OFICIO N° 2351-2020-ANA-DCERH

Asunto : Información Complementaria al Plan de Rehabilitación del Sitio Impactado S0112 por Actividades de Hidrocarburos de la Cuenca del Río Corrientes

INFORME TÉCNICO N° 1668-2020-ANA-DCERH

- PARA** : **Abg. Luis Alberto Díaz Ramírez**
Director
Dirección de Calidad y Evaluación de Recursos Hídricos
- ASUNTO** : Información Complementaria al Plan de Rehabilitación del Sitio Impactado S0112 por Actividades de Hidrocarburos de la Cuenca del Río Corrientes, presentada por la Dirección General de Asuntos Ambientales de Hidrocarburos (DGAAH) del Ministerio de Energía y Minas (MEM).
- REFERENCIA** : Oficio N° 712-2020-MEM/DGAAH/DEAH
- FECHA** : San Isidro, 30 de diciembre de 2020

Figura 6. Puntos de muestreo de agua superficial

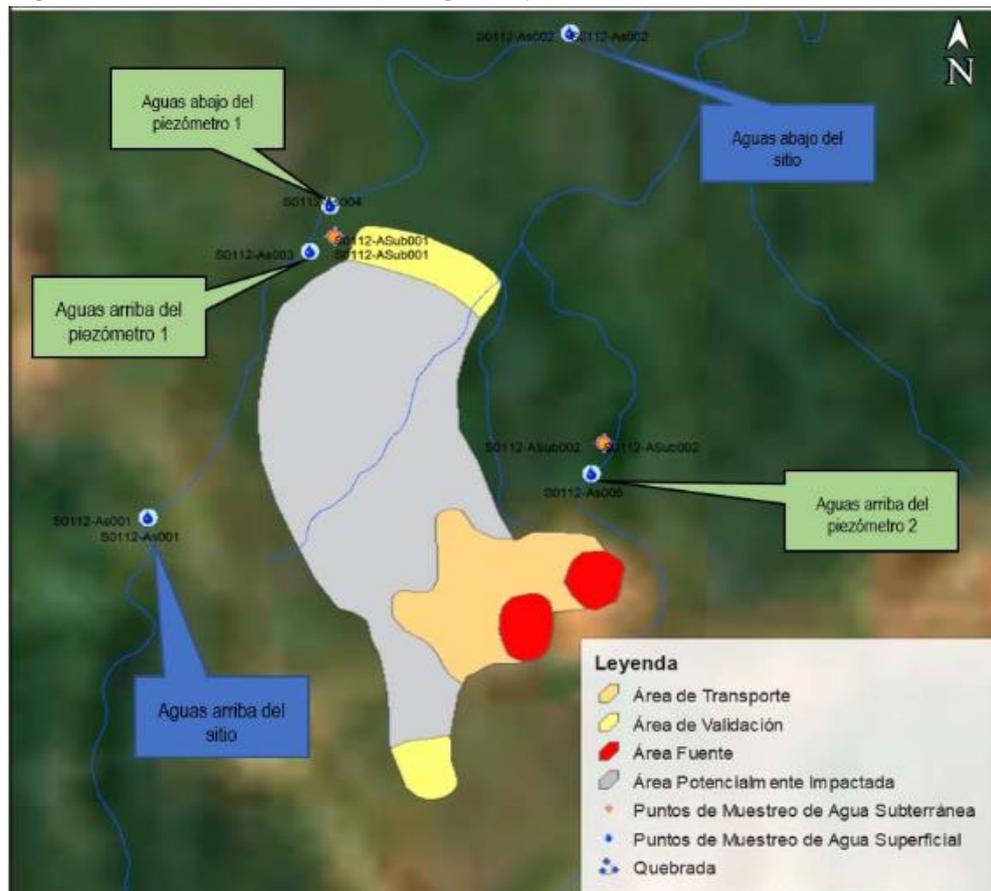
El titular actualiza los cuadros 3-17 y 3-26 por los cuadros 3-Ob-3b y 3-Ob-3c con la descripción de los puntos de muestreo, nombre del curso de agua y la distancia al sitio impactado. Señala que los puntos de muestreo de agua superficial, respondió a la ubicación aguas arriba y aguas abajo del sitio (S0112-As001 y S0112-As002), aguas arriba y aguas debajo del piezómetro 1, y aguas arriba del piezómetro 2 (Figura 6).

Observación subsanada

Figura 7. Acciones de remediación a implementar

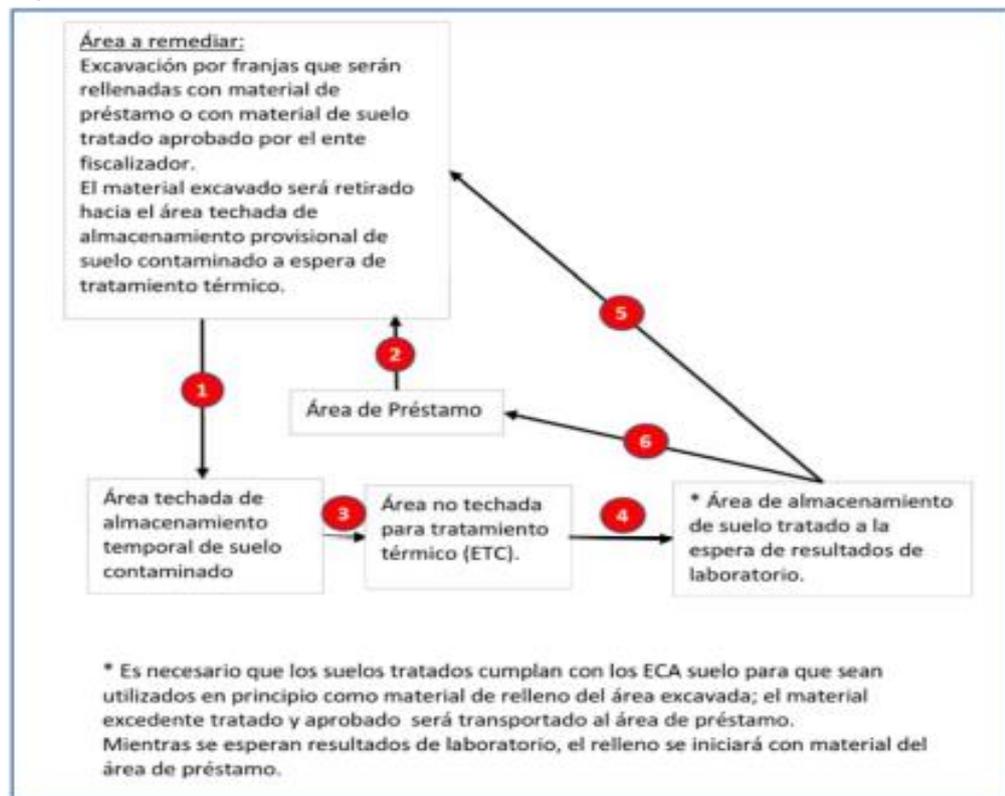
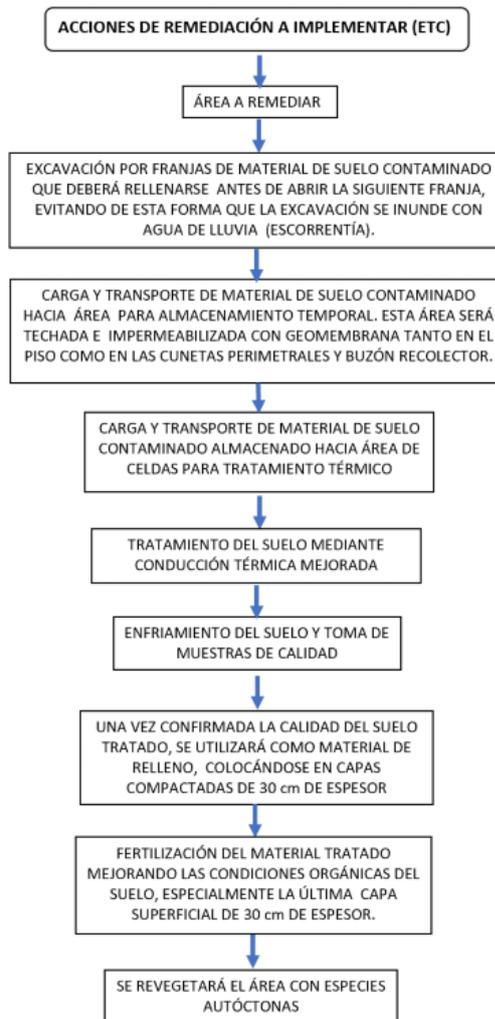
El titular presenta dos esquemas de acciones de remediación:

Observación subsanada
